Avis délibéré
de la Mission régionale d'autorité environnementale
Provence-Alpes-Côte d'Azur

sur la révision du zonage d'assainissement des eaux
usées de Roquebrune-sur-Argens (83)

**N° MRAe
000126/A PP**

Figure 1: Evolution du projet de ZAEU

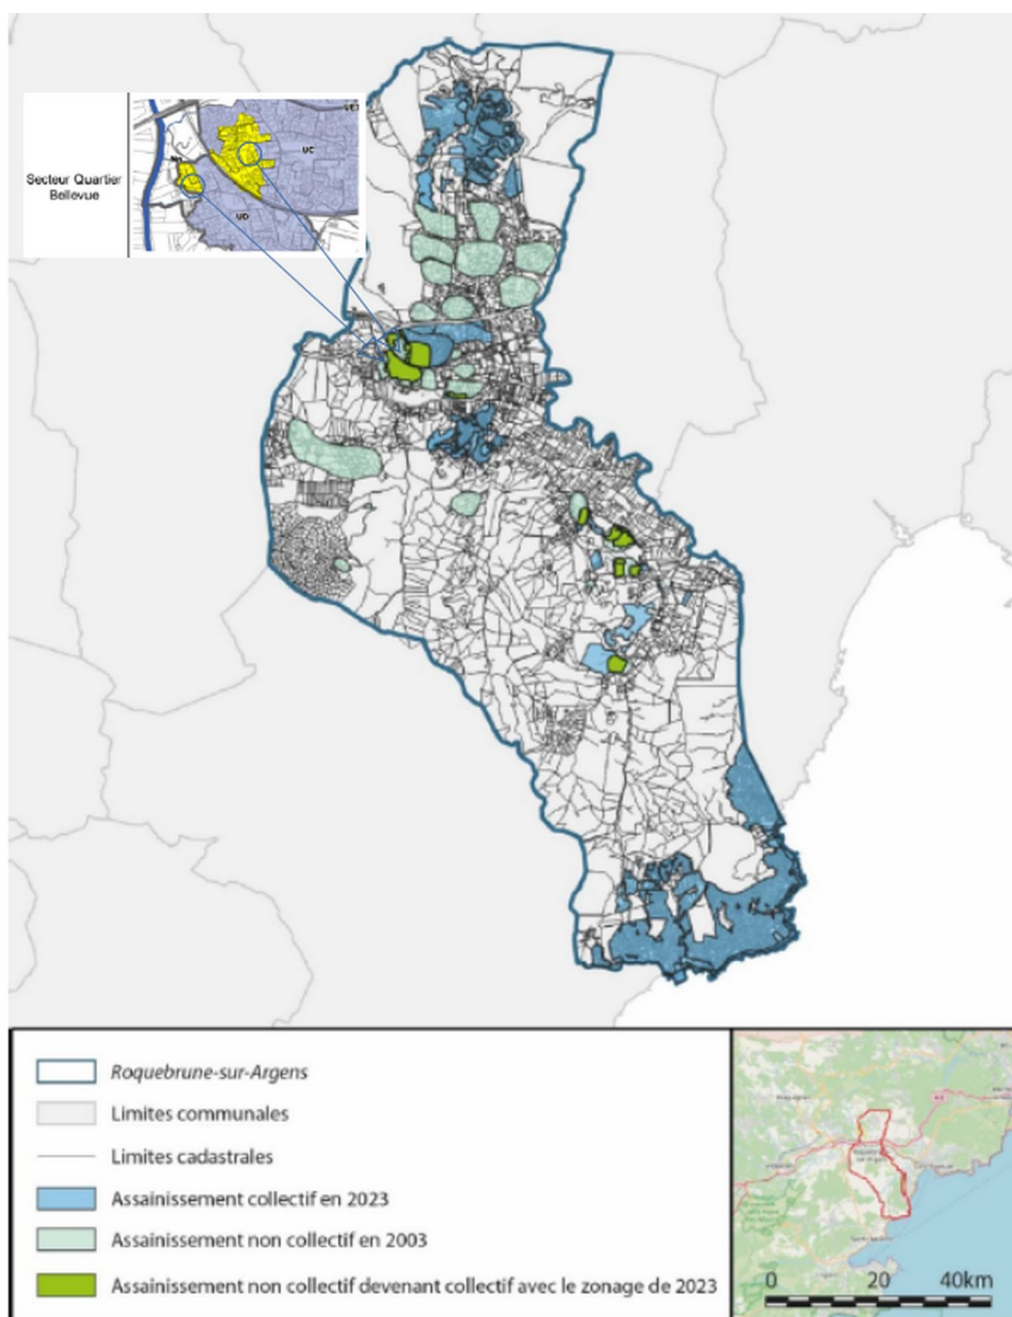
Les secteurs maintenus en ANC (environ 71 parcelles) concernent notamment 11,8 ha du secteur urbain résidentiel de Bellevue (UC) et 2 ha du secteur urbain résidentiel des Vergers (UD), justifiés par des raisons de « *difficultés de réaliser un réseau collectif au milieu des bâtis privés sans accord des propriétaires* ».

La MRAe note que d'autres secteurs urbanisés sont maintenus en ANC tels que :

- ☐ le secteur à urbaniser 2AUeq n°0 sur la carte des zones particulières Sud Palayson – secteur du Défens, d'environ 8 ha⁷;
- ☐ les zones artisanales du secteur UE2 n°165 Les Quatre Chemins, d'environ 8 ha⁸, UD n°190 Entre Vernède et Pérussier » et UD n°191 Vernède » d'environ 11 ha ;
- ☐ 7,6 ha des 73 ha des zones bâties du secteur naturel dédié au tourisme (Nt) et 11,3 ha des 125 ha des zones bâties du secteur naturel dédié au sport (Ns).

Encart en haut à gauche : secteurs de Bellevue et Fond des Vergers (aplat jaune) en zone urbaine à vocation résidentielle (UC et UD) maintenus en ANC
